柏崎刈羽原子力発電所 6, 7号機における 原子炉設置変更許可申請の補正の概要について

2017年6月16日
東京電力ホールディングス株式会社

補正申請の概要

基準地震動（Ss-8）の追加

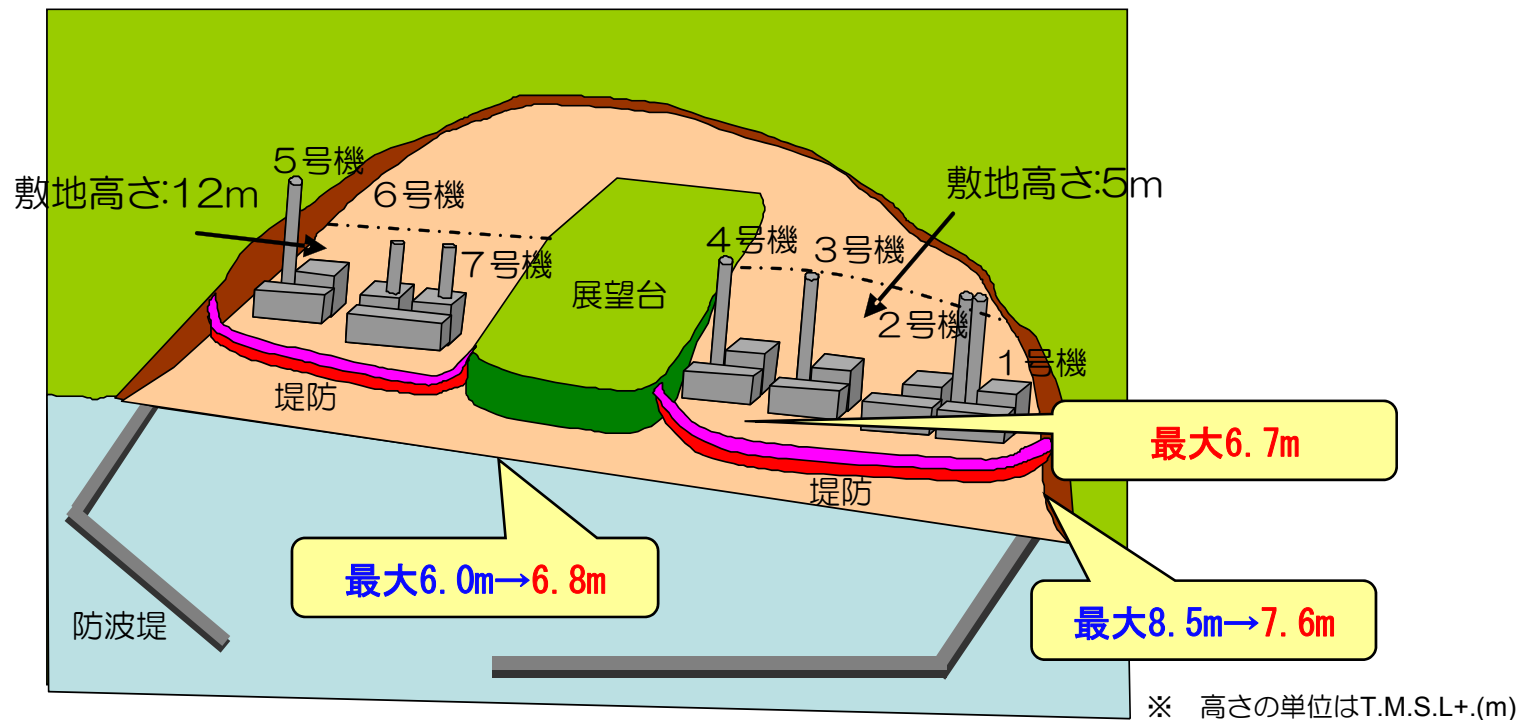
- 基準地震動の最大値の変更はなし。
- 申請後に知見として追加された北海道留萌での地震動から、地下構造による影響を反映した結果、従来の基準地震動を一部で上回ったことからSs-8を追加。

自然現象等 設計基準対象施設の変更

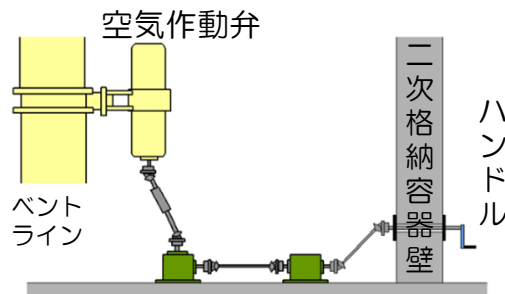
- 想定される自然現象（地震、津波を除く）等の外部からの衝撃に係る基準値等について、審査での議論を踏まえ、安全性・信頼性・保守性の向上のために変更。
 - ✓ 設計竜巻の最大風速について、将来的な気候変動も考慮し、69m/sから92m/sに変更。
 - ✓ 更なる信頼性向上のため、柏崎市の観測記録に基づき、1万年に1度の頻度で生じる低温事象を評価した結果、低温に関する基準温度を -15.2°C （24時間継続）および -2.6°C （173.4時間継続）に変更。
 - ✓ 基準降水量を柏崎市の観測記録に基づき、1万年に1度の頻度で生じる降水量を評価した結果、101.3mm/hと設定。
 - ✓ 敷地で確認されている約200万年前の火山灰の厚さも参考に、火山灰の堆積量をより保守的に評価し、30cmから35cmに変更。
- 格納容器内で発生した水素と酸素を再結合させて水に戻す可燃性ガス濃度制御系について、信頼性向上のため常設設備とし、共用設備としない設計に変更。

バイパスラインの設置

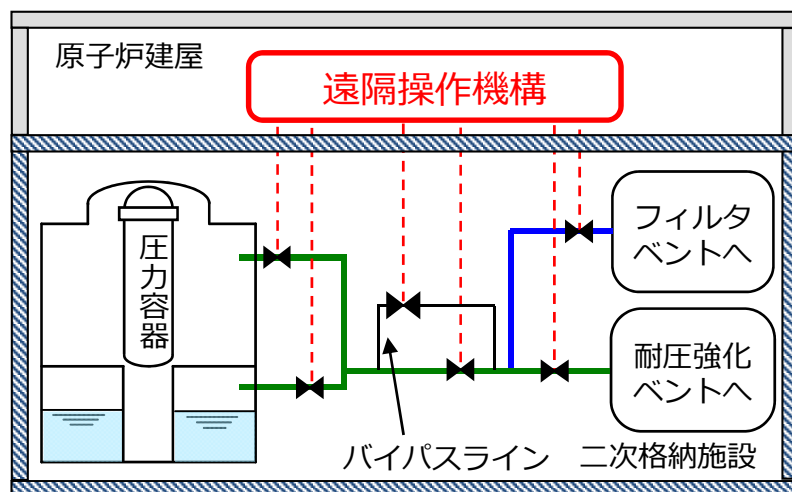
- フィルタベント設備の信頼性向上および周辺被ばく低減のため設計変更。

当初、専用ポンペによる遠隔操作方法を申請したが、人力で開閉操作できるよう遠隔操作機構を追加設置

よう素フィルタ

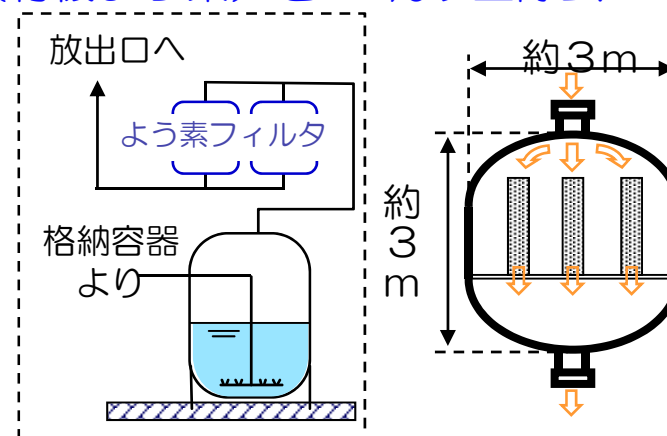
フィルタ装置通過後の気体状よう素(有機よう素)を98%以上除去

代替循環冷却系の追加

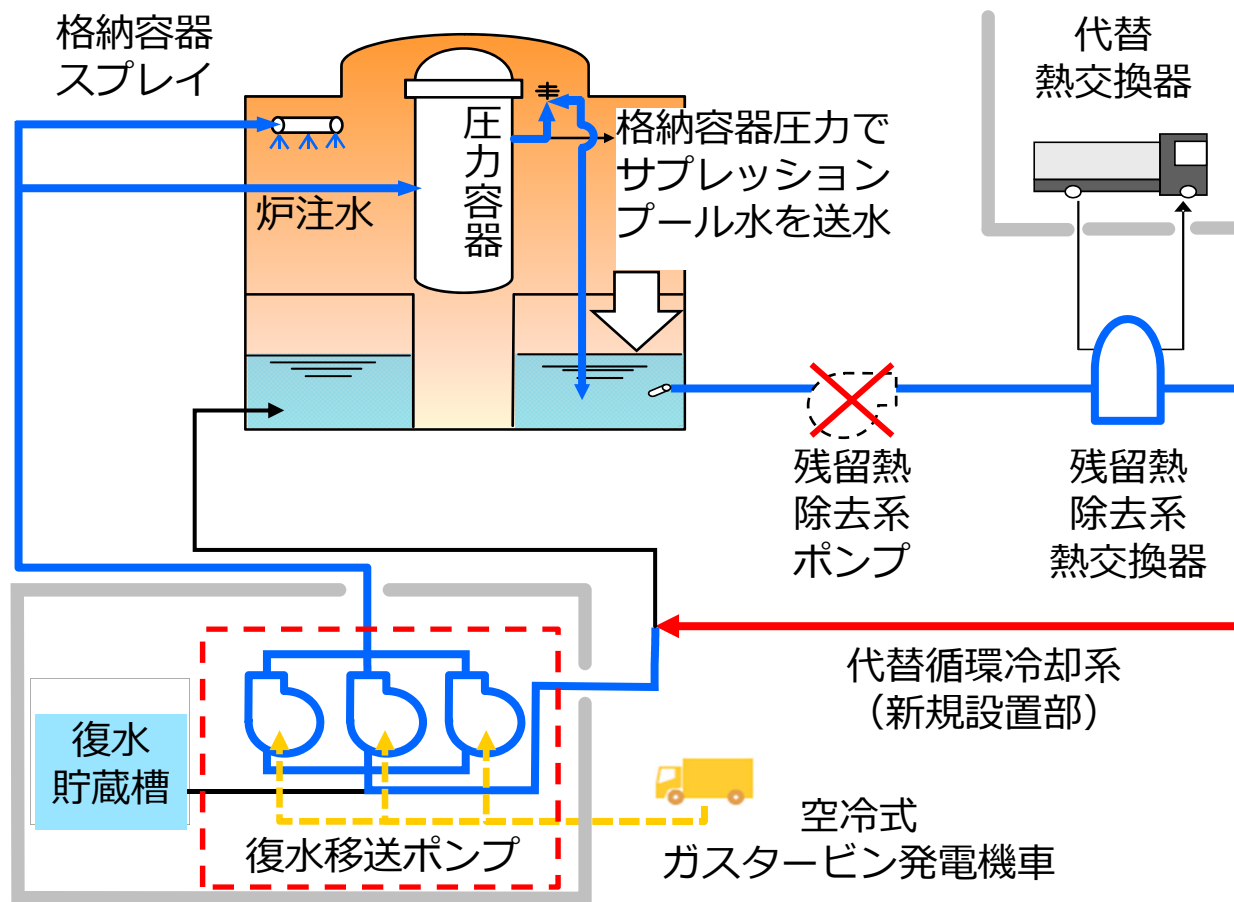
- フィルタベントに加え格納容器の除熱手段として代替循環冷却系を追加。
- 格納容器を冷やして圧力上昇を抑制することで、ベントの回避または延伸が可能。

フィルタベントに関する申請内容の変更

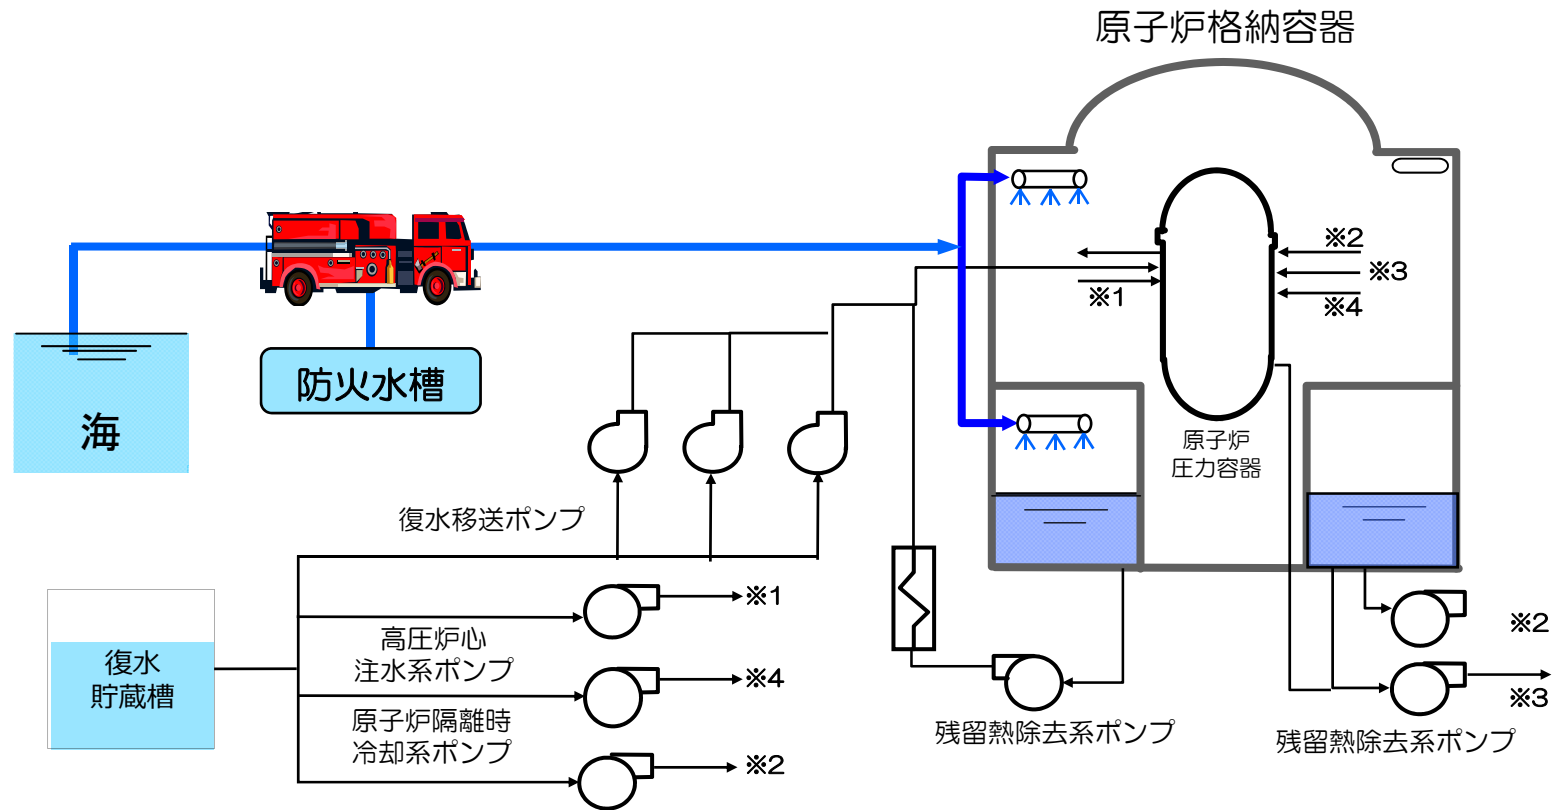
- 代替循環冷却系の追加により、格納容器の除熱手段を重大事故等対処設備で多様化したため、代替格納容器圧力逃がし装置（地下式フィルタベント）の記載を削除。ただし、地下式フィルタベントは、重大事故等対処設備と同等の性能を有した設計とし、着実に計画を進めるとともに、今後発生する原子炉等規制法等の手続きも踏まえたうえで設置。
- 個別の重大事故発生時、格納容器ベントを行う際に立地自治体の了解を得るとの誤解を与える記載を修正し、運用手順を明確化。

格納容器圧力逃がし装置・・・は、立地自治体の了解の後に運用開始するものであり、・・・立地自治体と協議のうえで定める事業者防災事業計画に基づき、避難状況の確認等を行うことを手順等に明記する。

原子炉格納容器圧力が限界圧力に達する前、又は、原子炉格納容器からの異常漏えいが発生した場合に、確実に格納容器圧力逃がし装置等の使用が行えるよう判断基準を明確にした手順を運転操作手順書に整備し、この運転操作手順書に従い、所長（原子力防災管理者）の権限と責任において、当直副長が格納容器圧力逃がし装置等によるベントを実施する。

コリウムシールドの設置

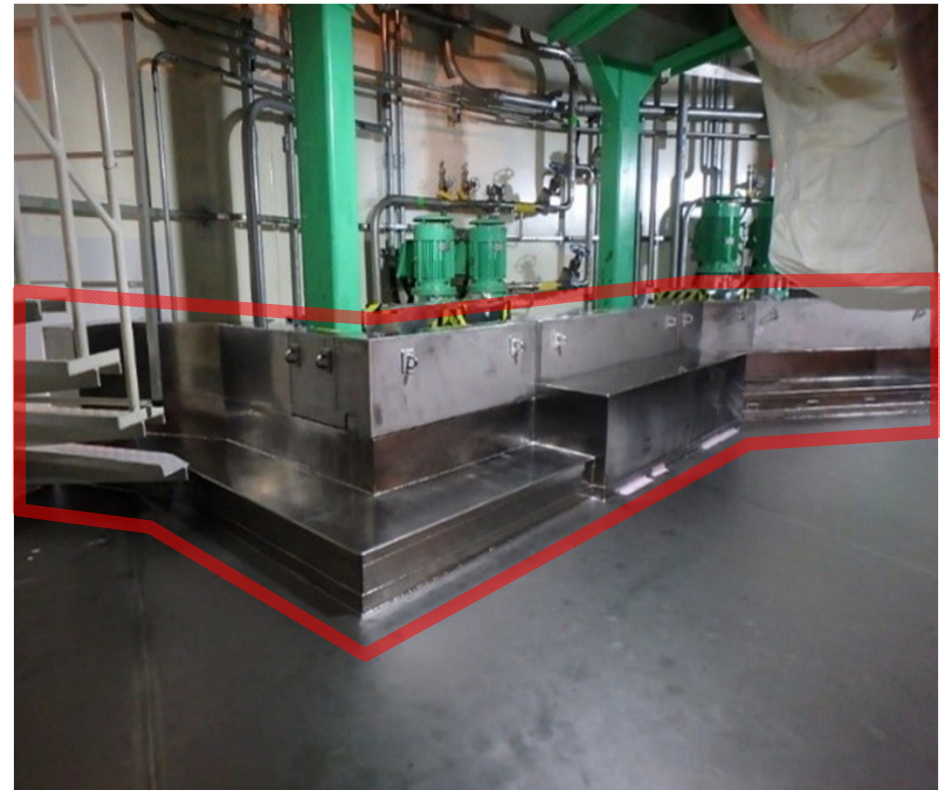
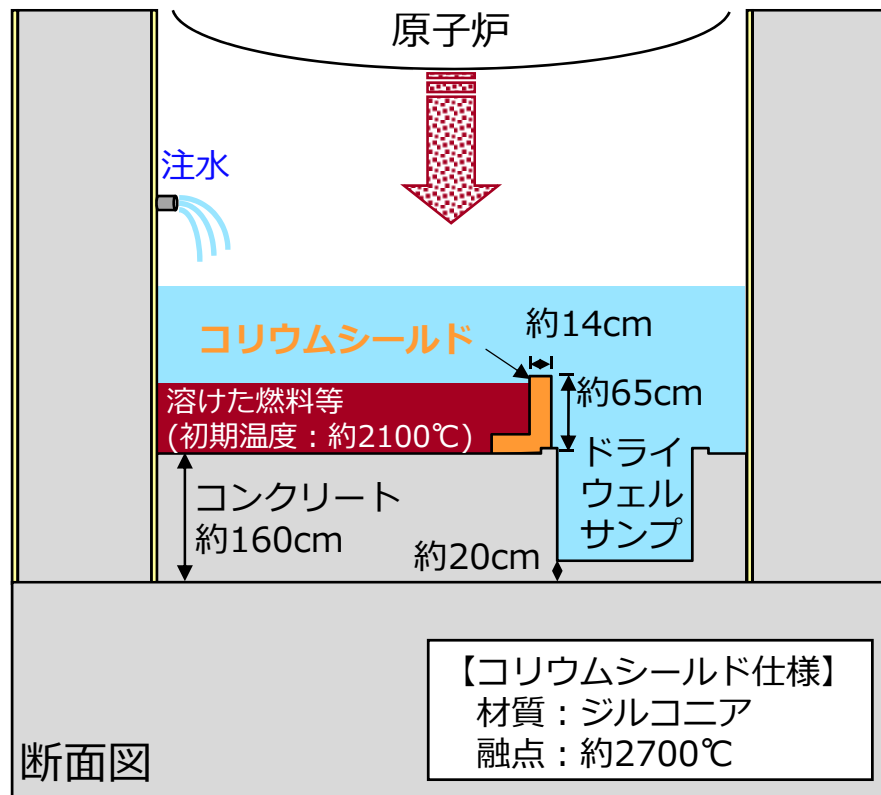
- 溶けた燃料等が格納容器底部のコンクリートを浸食し、格納容器の機能に影響を与える可能性を低減するために、コリウムシールドを設置。

大容量放水設備の配備

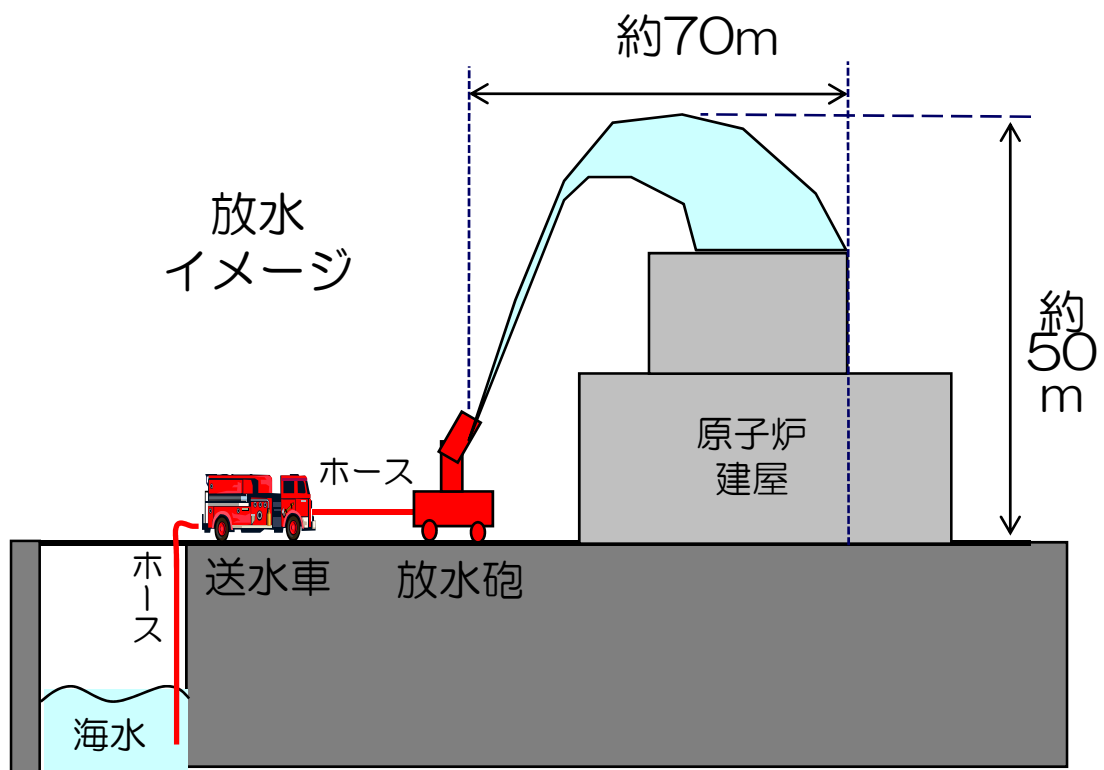
- 万が一、原子炉建屋から放射性物質が拡散するおそれがある場合、それを抑制するために大容量放水設備を設置。
 - ✓ 一時間あたり900m³の放水を実施。
 - ✓ 大量の水滴で放射性物質を叩き落とすことにより、大気への拡散を抑制。

待避所の概要

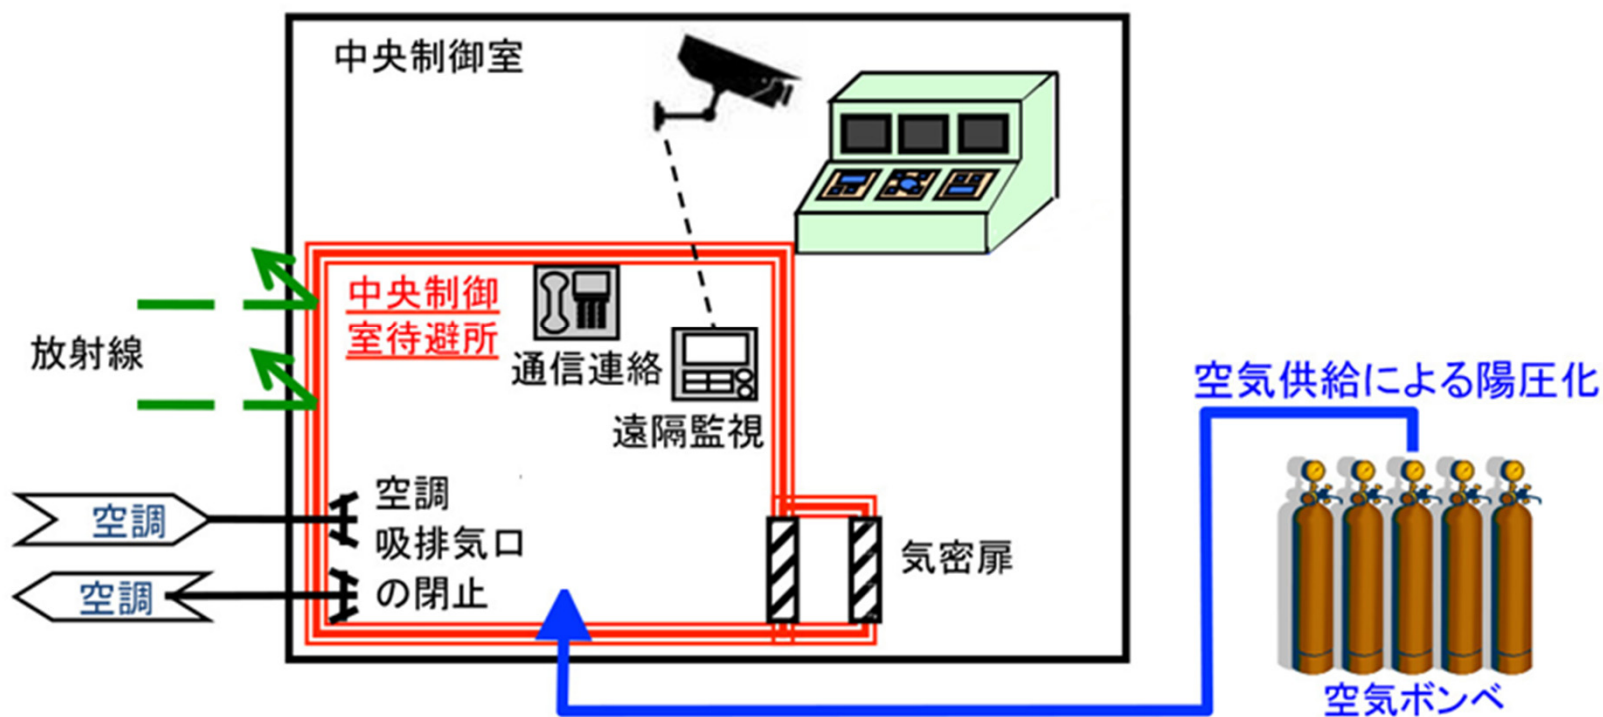
- 中央制御室に待避室を設置。
 - ✓ 炉心の著しい損傷後、格納容器圧力逃がし装置を作動させる場合に放出される放射性雲による運転員の被ばくを低減。
 - ✓ 待避室内の陽圧化により、放射性物質の流入を一定時間防止。

主なアクセスルート・防火帯のイメージ図

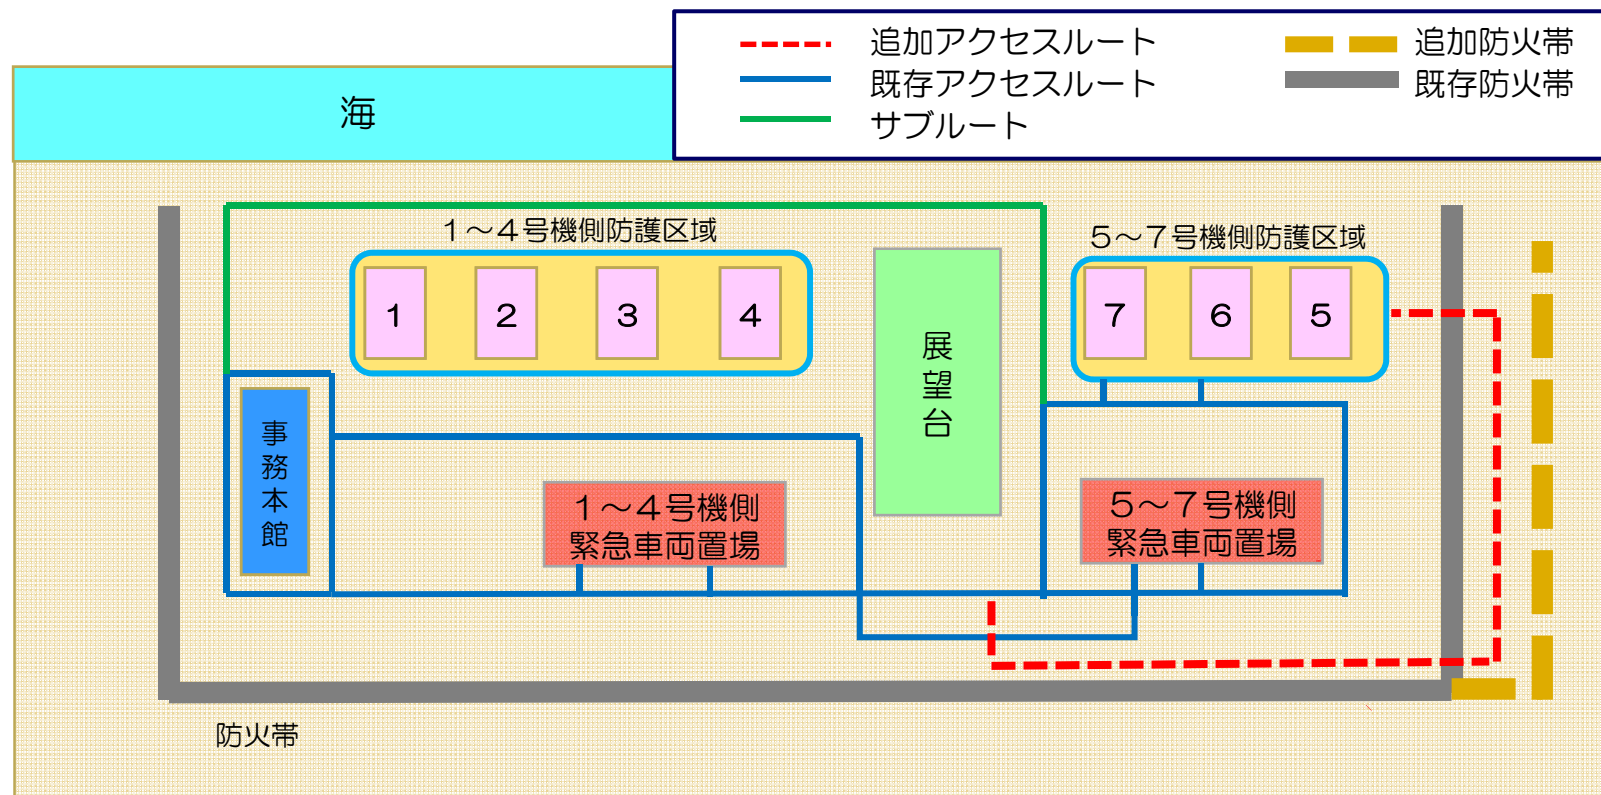
- 緊急時対策所を5号機原子炉建屋へ設置することに伴い、6号および7号機から離隔を取った徒歩移動用アクセスルートを整備するとともに、その外側へ防火帯を追加整備。

その他重大事故等対処設備の設計変更（１）

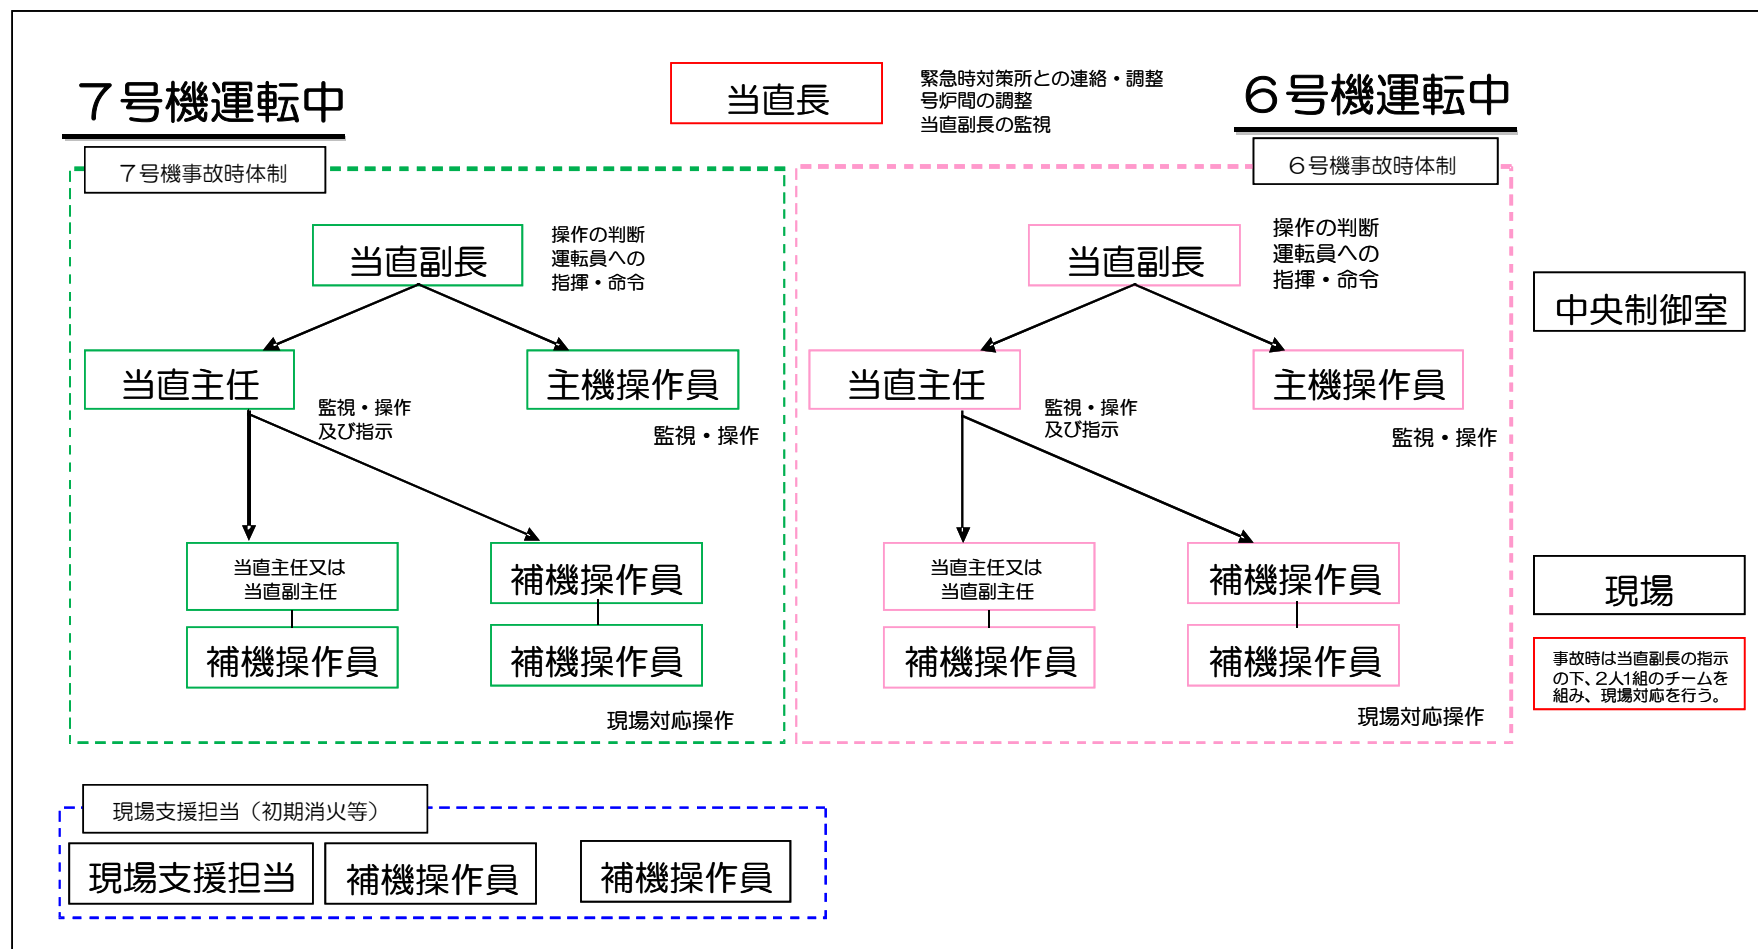
- 逃がし安全弁の駆動電源の信頼性向上のため、可搬型直流電源設備又は逃がし安全弁用可搬型蓄電池それぞれからの給電できる設計に変更。
- 消防車による低圧代替注水の信頼性向上のため、消防車の台数を増加。
（6号機および7号機で11台から17台に変更）
- 代替原子炉補機冷却系の操作性向上のため、海水ポンプを大容量送水車（熱交換器ユニット用）に変更。
- 原子炉建屋水素処理設備の動作状況の監視の信頼性向上のため、動作監視用の温度計を設置。
- 使用済燃料プールの冷却を確実なものとするため、燃料プール冷却浄化系（代替原子炉補機冷却系を用いて冷却）を重大事故等対処設備化。
- 水源の信頼性向上のため、淡水貯水池と消防車を直接接続する手段を整備。
